「神戸製鋼所の不適切行為に関する当社の原子力発電所に対する調査状況等について」  
 (平成29年11月23日お知らせ) における記載内容の一部訂正について

# 原子力品（茨木・藤沢・福知山工場）の品質確認

別添 1

## <製品検査プロセス>

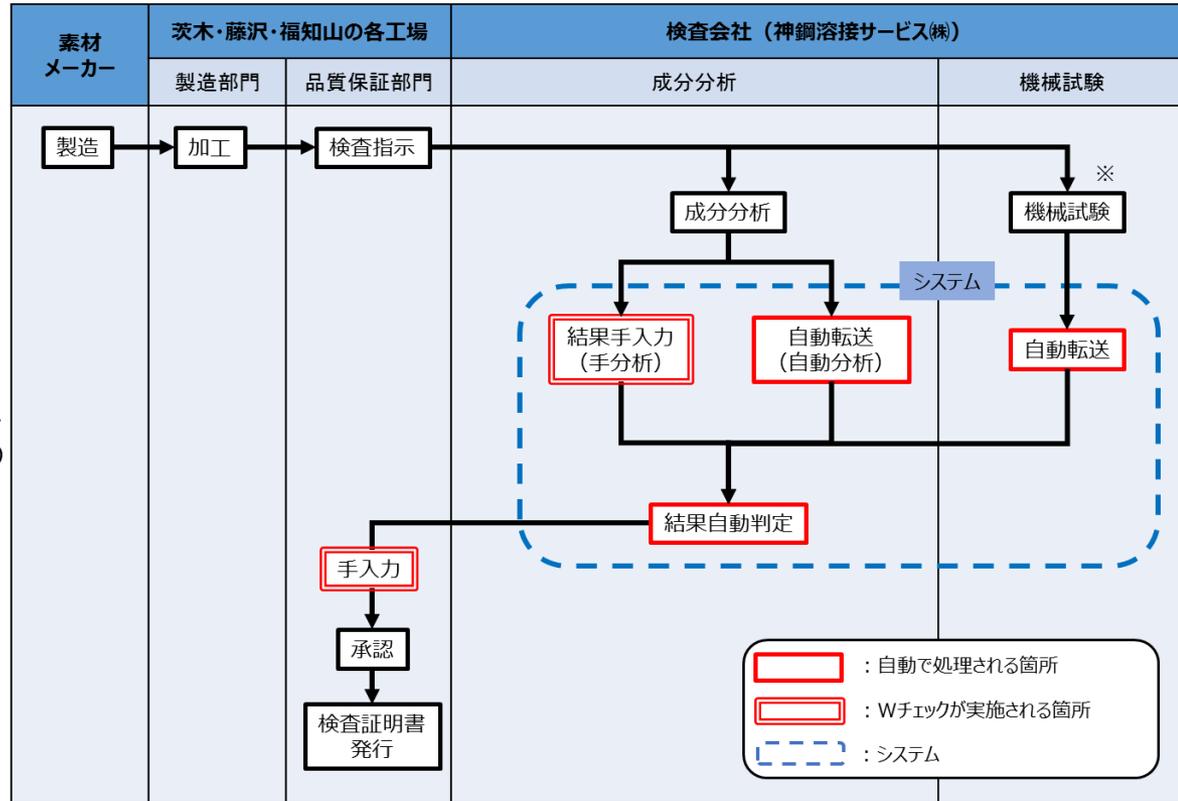
- ・ 製品検査プロセスの機械試験の注釈に下線部を追記(別添1)

前	後
<p>注釈なし</p>	<p><u>※：曲げ試験及びすみ肉試験を実施する場合は、試験結果を複数人で確認し手入力する。その後、試験班と異なる箇所の複数人で判定後、品質保証部門が複数人で確認し手入力。</u></p>

- ・曲げ試験及びすみ肉試験のプロセスについて具体的に追記しました。
- ・製品検査フロー（機械試験）の補足について、注釈を追記しました。

☆※：曲げ試験及びすみ肉試験を実施する場合は、試験結果を複数人で確認し手入力する。その後、試験班と異なる箇所の複数人で判定後、品質保証部門が複数人で確認し手入力。
